# Mémoire en réponse à l'avis de la Mission Régionale de l'Autorité Environnementale

N°MRAe 2025APNA99

## Parc éolien de Verrières

*Communes de Verrières et de Saint-Laurent-de-Jourdes (86)*

Figure 2 : Rappel de l'emplacement prévisionnel des mesures de création / gestion de jachères (1 ha)

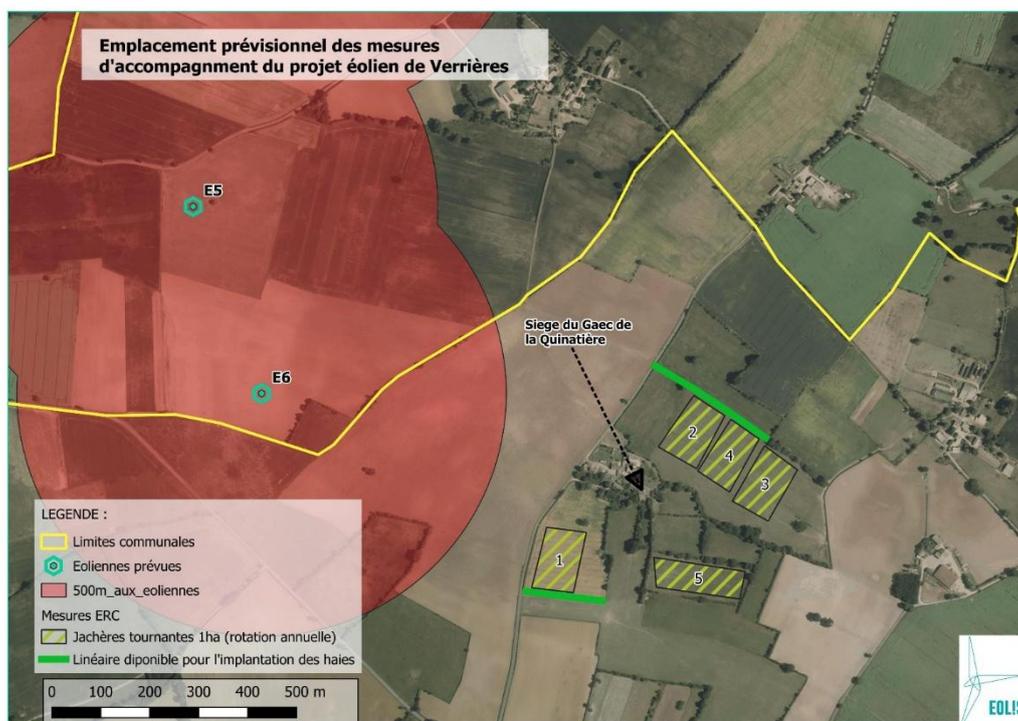
**Observation 5 – Milieu Naturel** – Une haie à enjeux forts pour les chiroptères est supprimée pour permettre l'accès à l'éolienne E4.

Précisons qu'aucune haie ne sera supprimée dans son entièreté pour ce projet. L'EIE et son annexe sur le « milieu naturel » rappellent à plusieurs reprises que les travaux relatifs à l'éolienne E4 nécessiteront possiblement (pour garantir l'accès des convois) l'élagage de 10 mètres linéaires d'une haie mesurant dans sa totalité 470 mètres. Comme il est présenté à la page 245 du volet « Milieu naturel », il s'agit de haies rectangulaires basses d'un seul tenant. Sur ce linéaire potentiellement impacté, aucun arbre-gîte potentiel à chiroptères n'a été recensé, minimisant son enjeu fonctionnel pour les chiroptères. Cet élagage n'aura en outre pas d'impact sur les transits et la chasse des chiroptères utilisant le site, puisqu'il est très limité spatialement (10 ml sur 470 ml dans un secteur relativement bien connecté) et n'aura tout au plus qu'un effet temporaire, la végétation repoussant ensuite rapidement sur ce type de haie. Cet enjeu est d'ailleurs mentionné comme faible au sein de l'étude, la haie rectangulaire basse étant située parallèlement à une haie multi-strates d'enjeu fort, non concernée par le projet. La lecture des cartes peut être trompeuse, étant donné l'échelle appliquée, à savoir l'AEI du projet. Il ne s'agit en effet pas non plus de haies multi-strates, arborées ou arbustives fortement privilégiées par les chiroptères. Précisons enfin que la mesure d'adaptation calendaire des travaux permet d'exclure toute intervention durant les périodes biologiques sensibles, même si pour rappel, aucun arbre-gîte

potentiel n'est présent au sein de ce linéaire (cf. la partie relative à l'analyse des impacts bruts du projet sur les chiroptères en phase chantier et d'exploitation).

*« Dans le cadre du projet éolien de Verrières, un effort d'évitement des haies a été entrepris en amont de la phase chantier : les véhicules emprunteront les voies locales ainsi que les trouées déjà existantes. Seule une portion minime (environ 10 ml sur un total d'environ 470 ml) de haies rectangulaires basses est susceptible d'être impactée (coupe / élagage) pour permettre l'accès à l'éolienne E4 par le biais d'un aménagement temporaire (aire de manœuvre). Ce linéaire représente un enjeu fonctionnel faible pour les Chiroptères, au vu de sa physionomie et de l'absence d'arbre-gîte potentiel en son sein. »*

Néanmoins, et malgré qu'aucun impact ne soit suffisamment caractérisé sur les habitats du site d'étude, il est prévu la plantation de 50 mètres linaires de haies arbustives associées à des lisières enherbées dans le cadre de mesures d'accompagnement du projet. Cette plantation, qui respecte la zone d'exclusion de 500 m autour des éoliennes conseillée (cf. volet « Milieu naturel »), visera prioritairement l'avifaune adéquate des habitats de type bocager (Pie-grièche écorcheur, Linotte mélodieuse, Fauvette grisette, etc.) ainsi que l'ensemble des chiroptères. De plus, contrairement à la haie rectangulaire basse évoquée précédemment, soumise à l'action des agriculteurs (sa physionomie résultant de tailles répétées), la plantation prévue dans le cadre du projet fera l'objet d'une convention permettant la gestion et la protection du nouveau linéaire. Pour plus de détails, le lecteur est invité à consulter la convention complète relative à cette mesure, en annexe du volet « Milieu naturel » de l'étude d'impact.
